改善箇所説明図

エンジン・ルーム内
(ドレスアップ・カバーを外した状態)

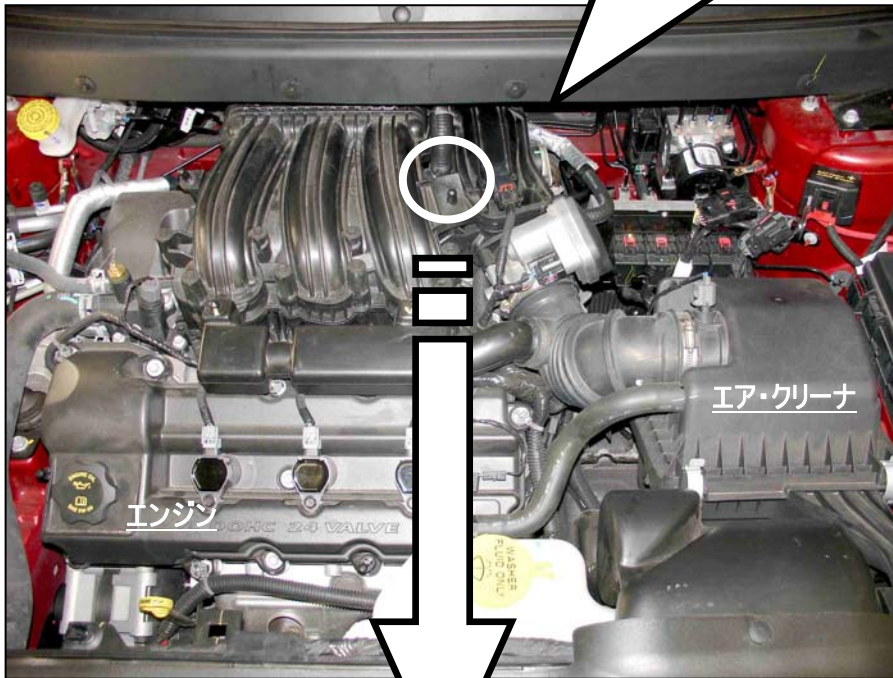
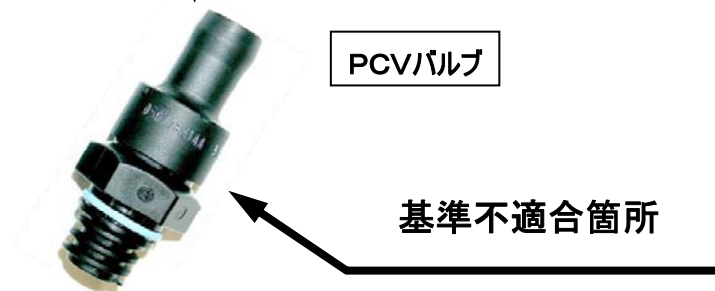
不具合の内容

エンジンに組付けられているPCV(ポジティブ・クランクケース・ベンチレーション)バルブの仕様に不適切なものがあり、エンジン・クランク・ケース内で発生するブローバイ・ガスの還元が適切に行われなかった場合がある。そのため、そのままの状態で使用を続けると過度のブローバイ・ガスが燃焼室に入り、排気管から白煙が発生するおそれがある。

改善の内容

全車両、PCVバルブを点検し、対象となるものは対策品に交換する。

識別 : エンジン・ルーム内右側のストラット上部にあるパネル固定ボルトへ黄色ペン塗布。
